Numero FAQ: 16-007

Prescrizioni antincendio AICAA, edizione 2015

Elenco direttive antincendio 16-15 / Vie di fuga e di soccorso

Tema: Materiali per ballatoi

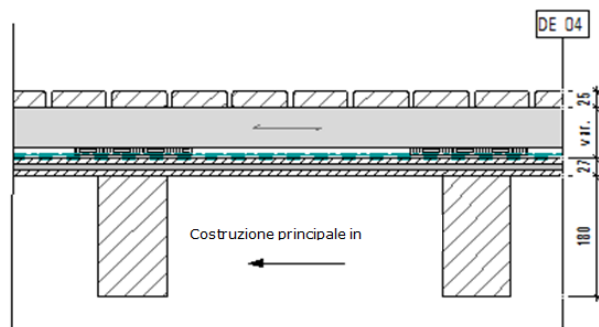
Per la realizzazione inerente ai materiali per i ballatoi si pongono delle domande dal punto di vista della costruzione in legno, le quali per noi non sono completamente chiarite dalla direttiva:

- In generale si può mettere in posa sul ballatoio (via di fuga orizzontale) un grigliato per pavimento RF3 oppure vale il capoverso 1 inerente all'incombustibilità su tutta la costruzione del ballatoio incluso il grigliato per pavimento?
 Per me potrebbero essere scelti due possibili parametri.
 - o Utilizzo di materiali da costruzione, tabella 4.2: rivestimenti RF3 per pavimenti nelle vie di fuga orizzontali
 - o Utilizzo di materiali da costruzione, tabella 3.3.2, struttura multistrato per es. variante 2 con strato superiore RF3 e LPA 30-RF1
- Capoverso 6:
 Quali strati possono consistere nelle due possibilità di fuga in materiali da costruzione RF3?
 Sarebbe possibile per es. una struttura completamente combustibile come elencata sotto?
 Oppure vale il capoverso 1 inerente all'incombustibilità dei ballatoi anche per il capoverso 6?

Domanda 1: nei fabbricati di altezza ridotta e altezza media si può applicare nel ballatoio come rivestimento per pavimenti un grigliato per pavimenti in materiali da costruzione RF3. Per quanto riguarda i materiali dei rivestimenti per i pavimenti vale la DA 14-15, tabella 4.2, colonna "Rivestimenti per pavimenti" e le righe "Vie di fuga orizzontali".

Domanda 2: la richiesta, secondo cui i ballatoi devono essere realizzati in materiali da costruzione RF1 [DA 16-15, cifra 2.5.4, capoverso 1], vale anche per i ballatoi che conducono su entrambe le estremità alle vie di fuga verticali. Viene meno solamente il requisito, secondo cui la superficie percorribile deve essere eseguita con la resistenza al fuoco di 30 minuti e collegata alla parete esterna in modo resistente al fuoco. Inoltre i rivestimenti delle pareti esterne nonché le parti della costruzione portanti e lineari possono essere realizzate con

materiali da costruzione combustibili.

Nella costruzione rappresentata deve quindi essere sostituita la "lastra a tre strati B/C, 27 mm, RF3" con uno strato portante compatto su tutta la superficie di materiali da costruzione RF1, se il ballatoio corrisponde alla DA 16-15, cifra 2.5.4, capoverso 6. Il "grigliato per pavimento" nonché "le travi nervate" possono consistere in materiali da costruzione RF3 (fabbricati di altezza ridotta e di altezza media).

Se al posto di uno strato portante, compatto su tutta la superficie, in materiali da costruzione RF1 viene installata una costruzione aperta (per es. griglie), non può essere messo in posa un grigliato per pavimento supplementare in materiali da costruzione combustibili.
